iSpindel hobipivo Platinen-Versionen

PCB Version 5.0 PIL für Kegland-**PIL**ling Gehäuse (März 2026)

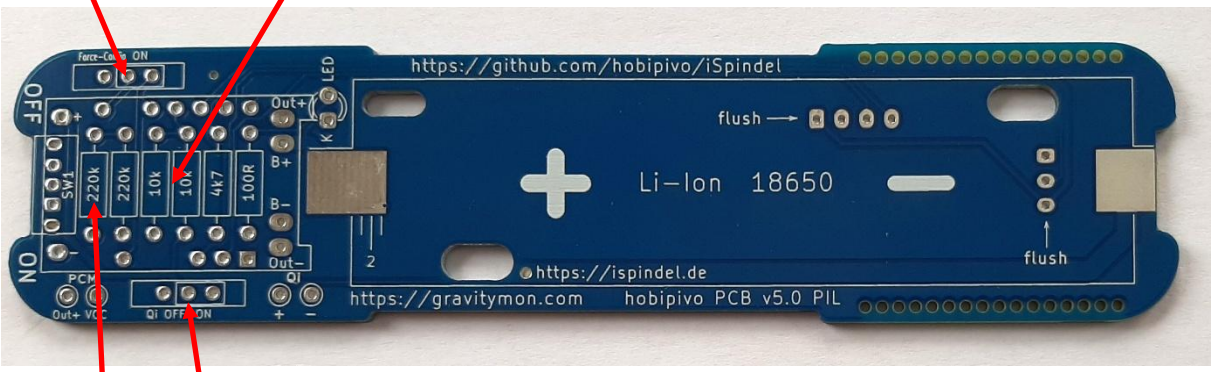
Umstellung vom ESP8266 auf das **ESP32 C3 Supermini** (**a**) Modul.
(Voraussetzung ist die Verwendung der GravityMon Firmware ab v2.5.0)

Implementierung von **Qi** Schalter/Jumper (**b**) SW2.
(Trennung der Verbindung zum Qi-Receiver bei Verwendung des Lade-Moduls)

Implementierung von **Force-Config** Schalter/Jumper (**c**) SW3.
(Zur dauernden Aktivierung des Force-Config Moduses für Testzwecke)

Für die neue „**Charging Funktion**“ wurde die Schaltung um R5 und R6 (**d**) je 10k Ohm erweitert. Dadurch entfällt der Reed-Schalter.

Zusätzlicher Widerstand R4 (**e**) zur Spannungsmessung wegen ESP32 Modul.

Die Spannungsversorgung für den Temperartursensor DS18B20 und das Gyro Modul wurde auf 3,3V umgestellt (Unterstützung ICM Gyro).

PCB Version 4.1 PIL für Kegland-**PIL**ling Gehäuse (August 2025)

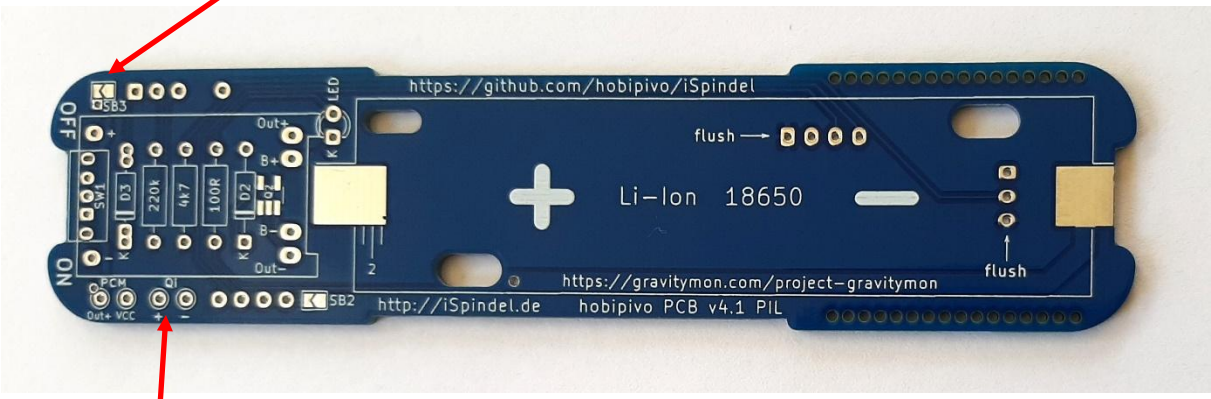
Erweiterung um die Anschlussmöglichkeit eines **Qi-Receivers** „**Qi1**“ (Kontaktlose Lademöglichkeit der iSpindel mittels Qi-Ladegerät). Damit erspart man sich zum Laden der iSpindel das Öffnen des Gehäuses und die Kalibrierungswerte werden dadurch nicht verändert.

Erweiterung um einen **Reed-Schalter** „**SW3**“ (Schalter öffnet bei Annäherung mit einem Magneten), um bei einem notwendigen Reset (Neustart) oder Abschaltung nicht das Gehäuse öffnen zu müssen.

a) Lötpunkte für Qi Receiver „**Qi1**“
b) Optionale Verwendung von „Reed-Schalter“ „**SW3**“
c) Bei Nichtverwendung des Schalters - Überbrückung mit Solder-Bridge „**SB3**“

PCB Version 4.1 PET für **PET**ling Gehäuse (August 2025)

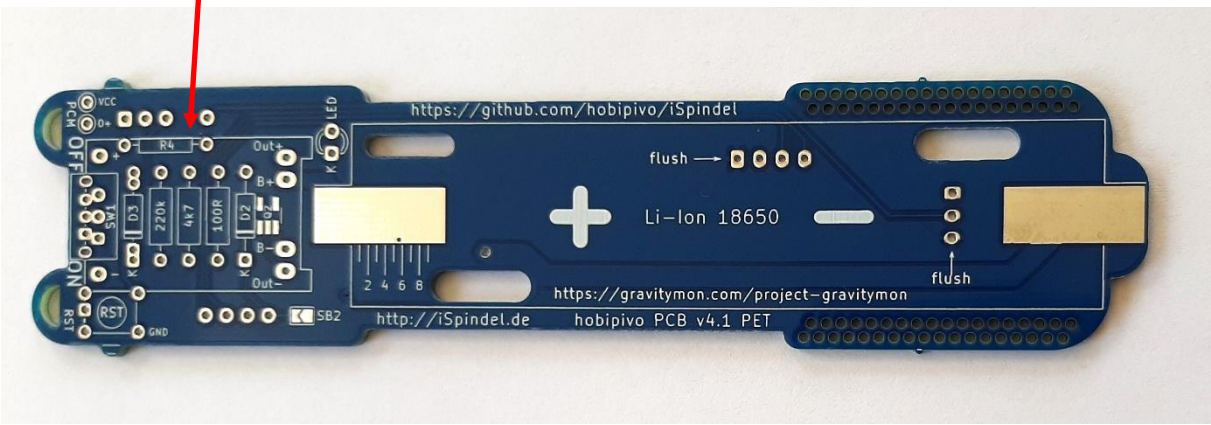
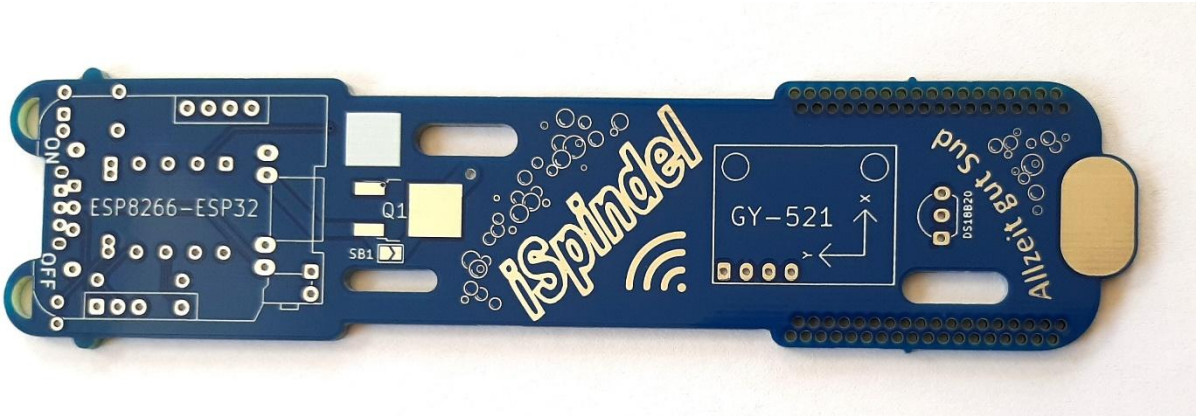
Erweiterung um den optionalen Widerstand **R4** um neben dem Wemos D1 mini V4.0 Modul mit USB-C, auch **ESP32 C3 Mini**, **ESP32 S2 Mini** und **ESP32 S3 Mini** Module zu unterstützen, welche Pin-kompatibel sind. Unter anderem ist mit diesen Modulen auch eine Bluetooth Anbindung möglich. Bei Verwendung der ESP32 Module ist der Einsatz der GravityMon Firmware notwendig.

Optionaler Widerstand 220kΩ „**R4**“ für ESP32 Mini Module

PCB Version 4.0 PIL für Kegland-Pillling Gehäuse (August 2022)

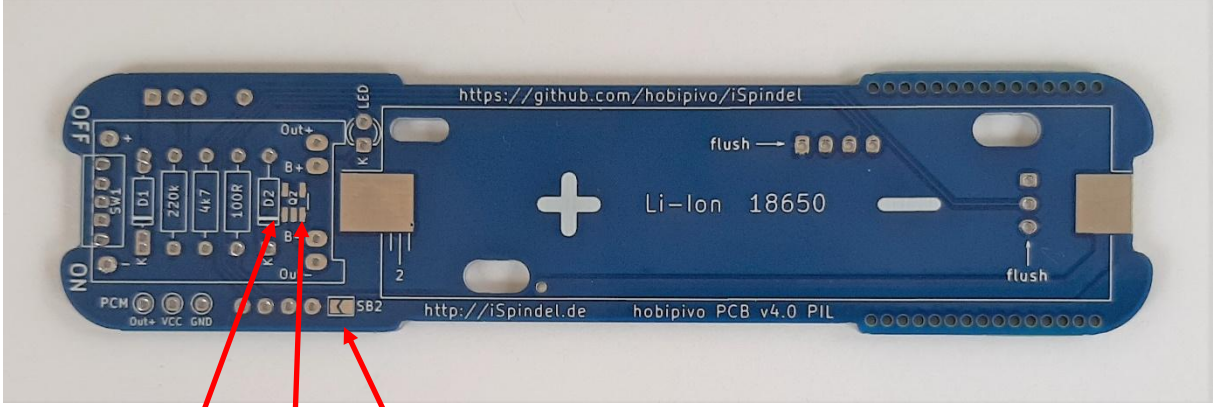
Kompaktere Bauweise für das **PIL**ling-Gehäuse
- Entfernung Reset-Taster
- Verkleinerung Verschiebemöglichkeit des Batteriehalters
- Anpassung Beschriftung
- Wechsel auf „Blaue“ Platinenfarbe
- etc.

Anpassungen bei Verwendung des Wemos **D1 mini V4.0** Modules mit **USB-C**, bei welchem keine Unterbrechung der USB-Spannungsversorgung durch Entfernung einer Diode möglich ist, um dadurch die Platine/Akku vor zu hohen Ladeströmen zu schützen:

a) Verwendung von Schottkydiode SB120 „**D2**“
b) Alternativ Verwendung von Ideale-Diode MAX40200AUK „**Q2**“
c) Als Überbrückung die Solder-Bridge „**SB2**“

PCB Version 4.0 PET für **PET**ling Gehäuse (September 2022)

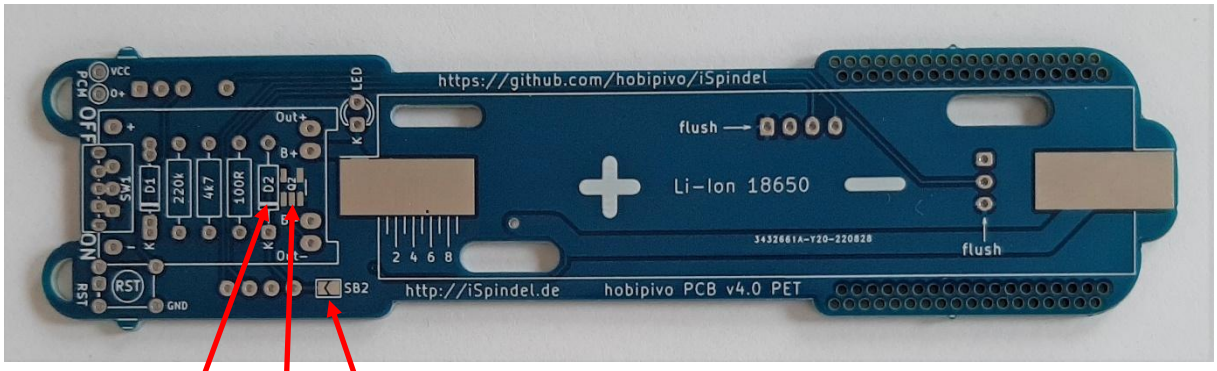
Anpassungen bei Verwendung des Wemos **D1 mini V4.0** Modules mit **USB-C**, bei welchem keine Unterbrechung der USB-Spannungsversorgung durch Entfernung einer Diode möglich ist, um dadurch die Platine/Akku vor zu hohen Ladeströmen zu schützen:

a) Verwendung von Schottkydiode SB120 „**D2**“
b) Alternativ Verwendung von Ideale-Diode MAX40200AUK „**Q2**“
c) Als Überbrückung die Solder-Bridge „**SB2**“ bei Verwendung von **D1 mini v3.0**

Wechsel auf „Blaue“ Platinenfarbe

PCB Version 3.3 (April 2022)

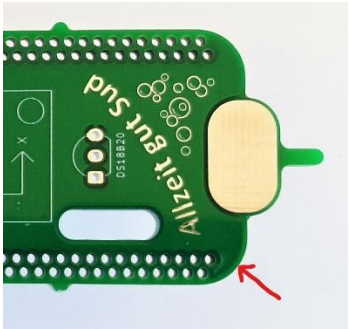
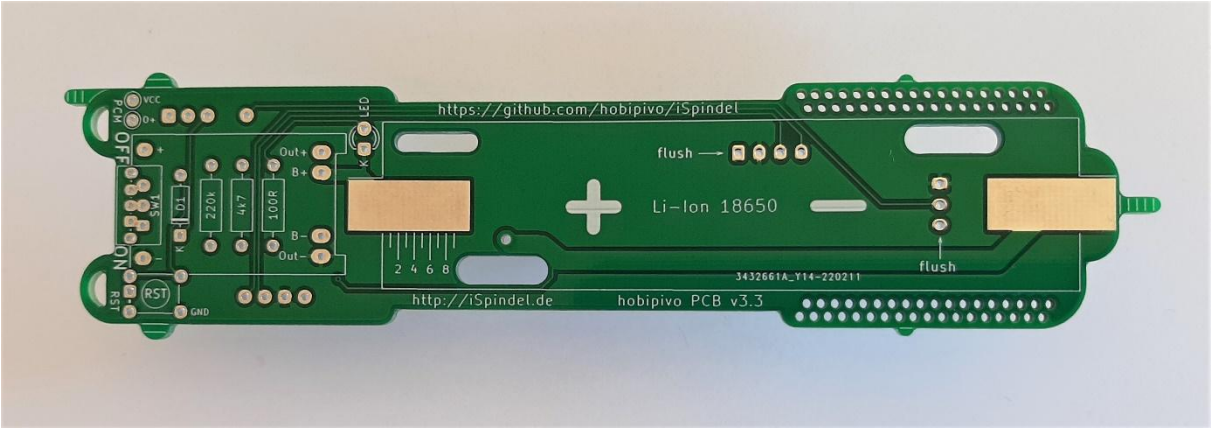
Anpassung für alternativen **PET**ling (Innen 136 x Ø33,4 mm):

Stärkere Abrundung der Platine „unten“ für Grundkallibrierung

Anpassungen Abstandshalter

PCB Version 3.2 (Dezember 2021)

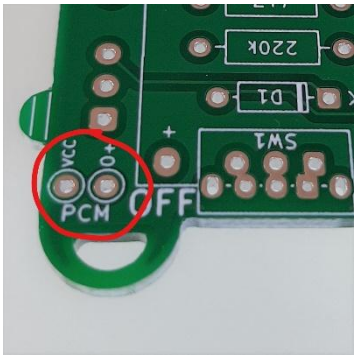
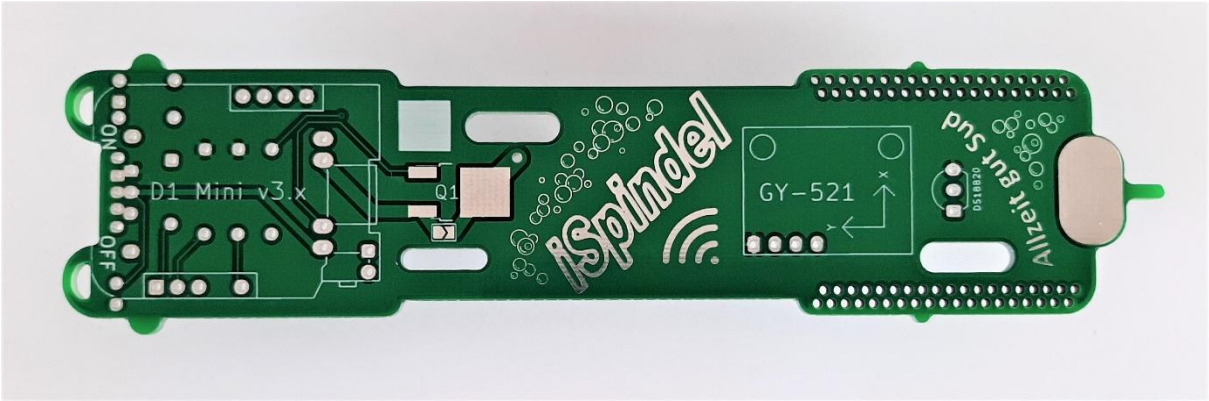
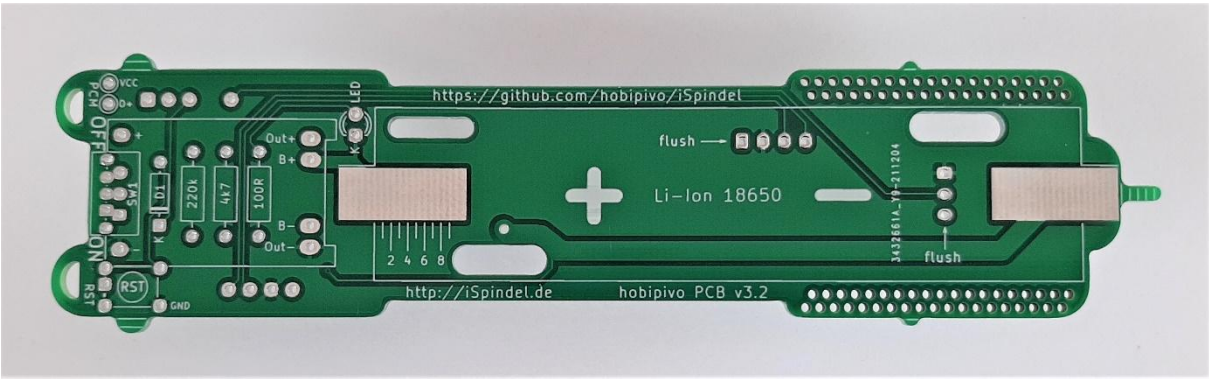
Kontakte für Stromverbrauchsmessung „**PCM**“

Verkleinerung von Ausziehlöchern (mehr Platz für Beschriftung)

Anpassungen Beschriftung etc.

PCB Version 3.1 (November 2021)

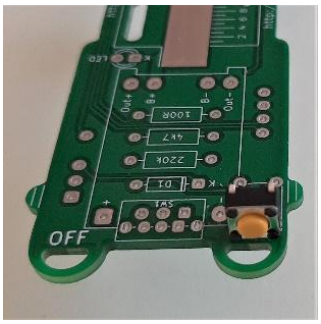
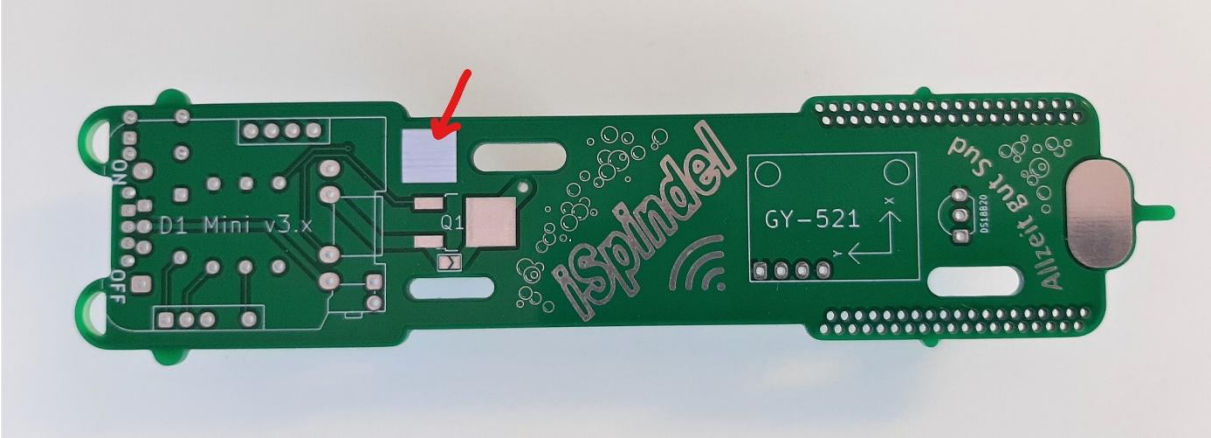
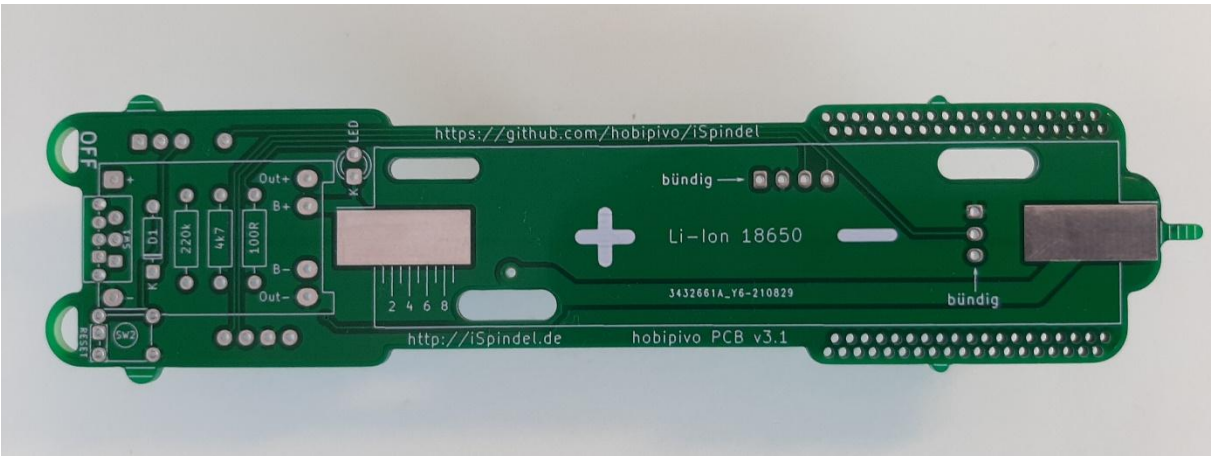
Wiedereinführung von Beschriftungsfeld

Verschiebung RESET-Taster > Deckel für senkrechte oder waagrechte Montage

Feinanpassungen

PCB Version 3.0 (Oktober 2021)

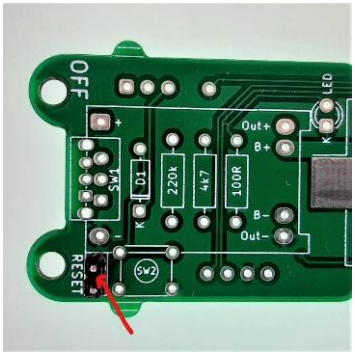
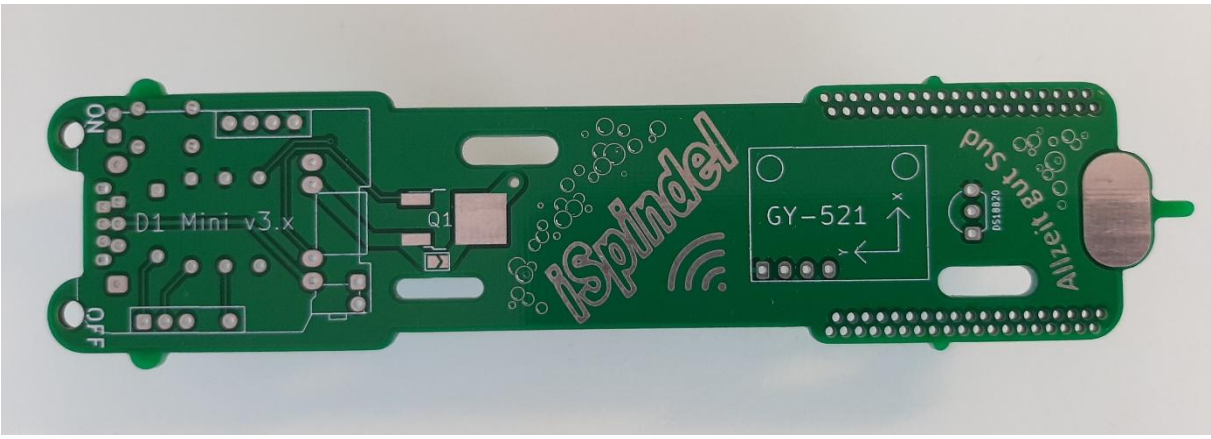
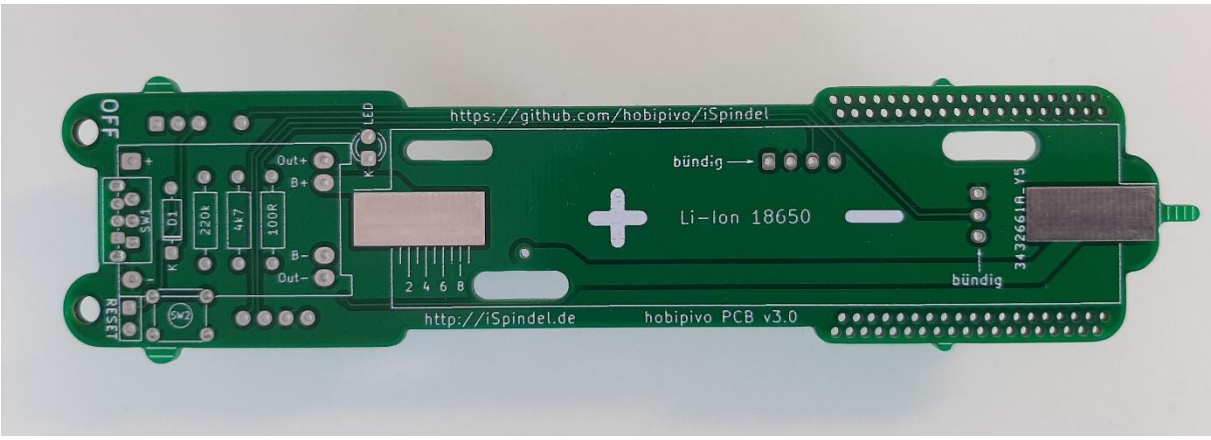
Mit optionalem **RESET** – Jumper und Taster OMR **B3F-1002**

Optimiert für Eigenmontage (kleinere THT-Durchkontaktierungen)

Ausbalanciert + Feinanpassungen

PCB Version 2.2 (August 2021)

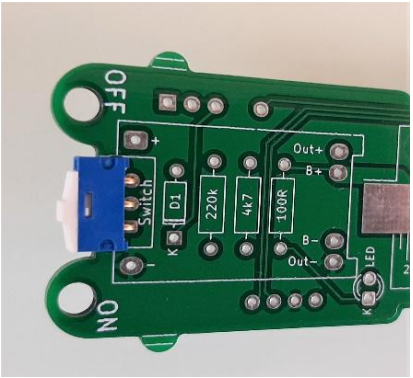
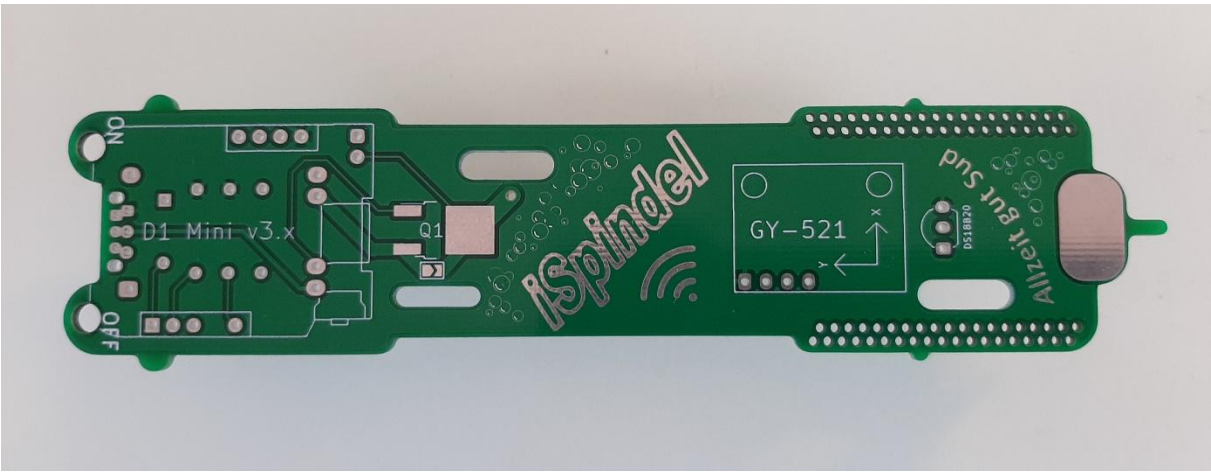
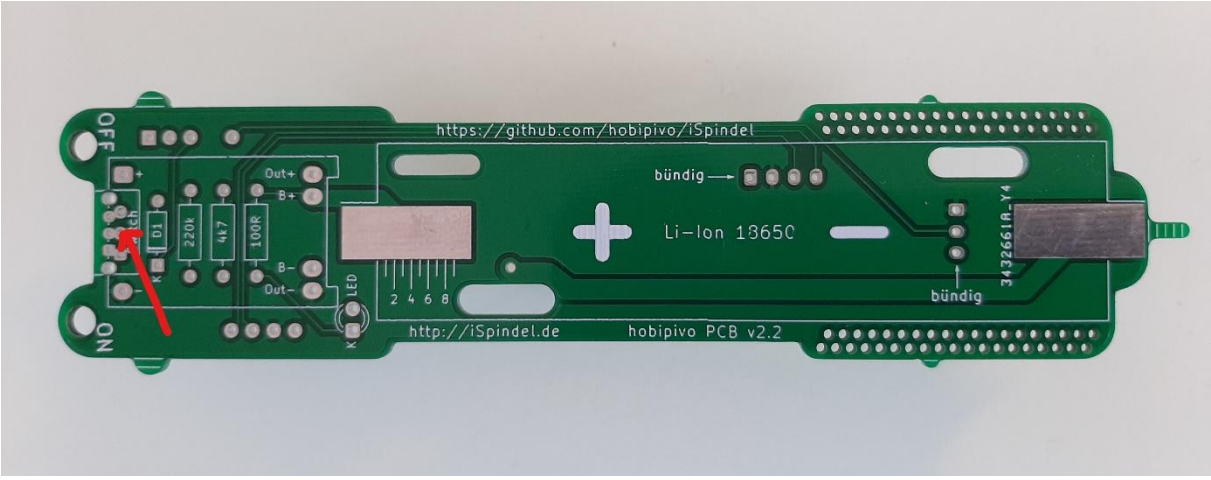
Alternativer Schiebeschalter EGE SS **ESP201** RM 2,54

Erweiterung Graphik mit CO^2 Blasen

Feinanpassungen

Montagemöglichkeit für alternativen Schiebeschalter

PCB Version 2.1 (Juli 2021)

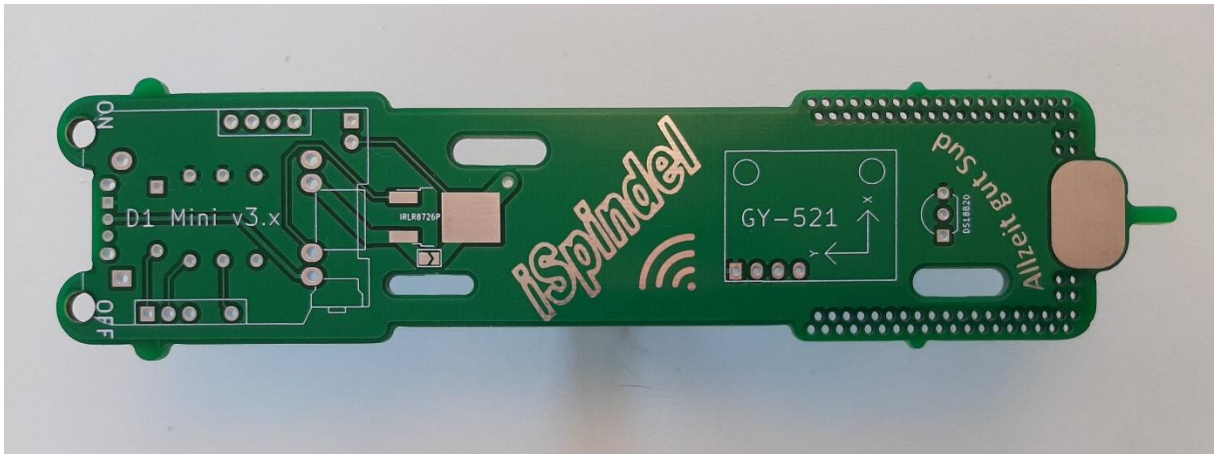
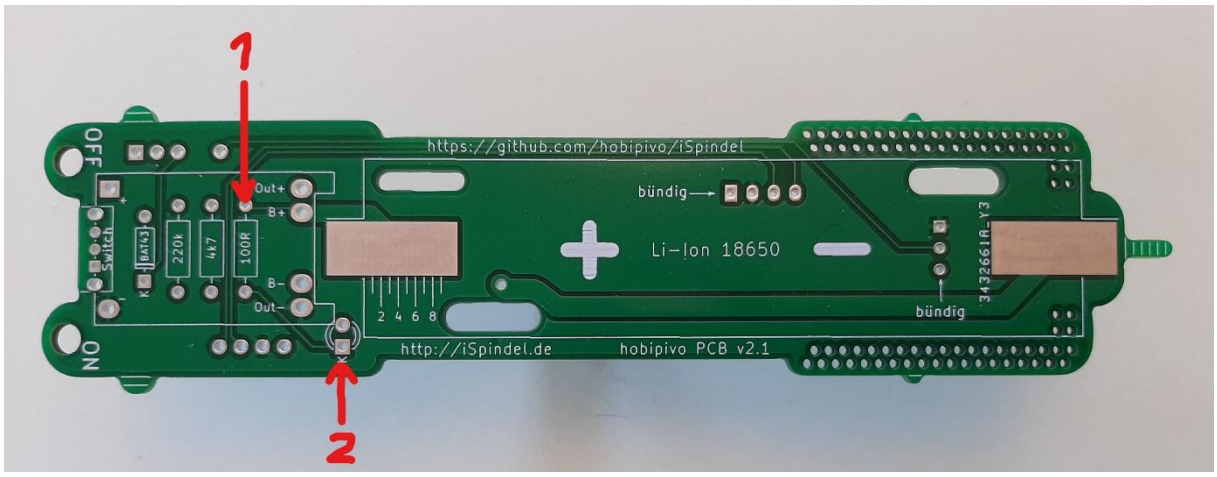
Mit optionaler optischen **Verpolungswarnung** -anzeige:

- Verwendung von LED THT 3mm wasserklar hyper-red
- Verwendung von Widerstand (**R3**) 100 bis 150 Ohm 0,6W

Verkleinerung Lötpad

Feinanpassungen

1 > Vorwiderstand (**R3**) THT axial 100 – 150 Ohm
2 > LED THT radial 3mm wasserklar Hyper-Red
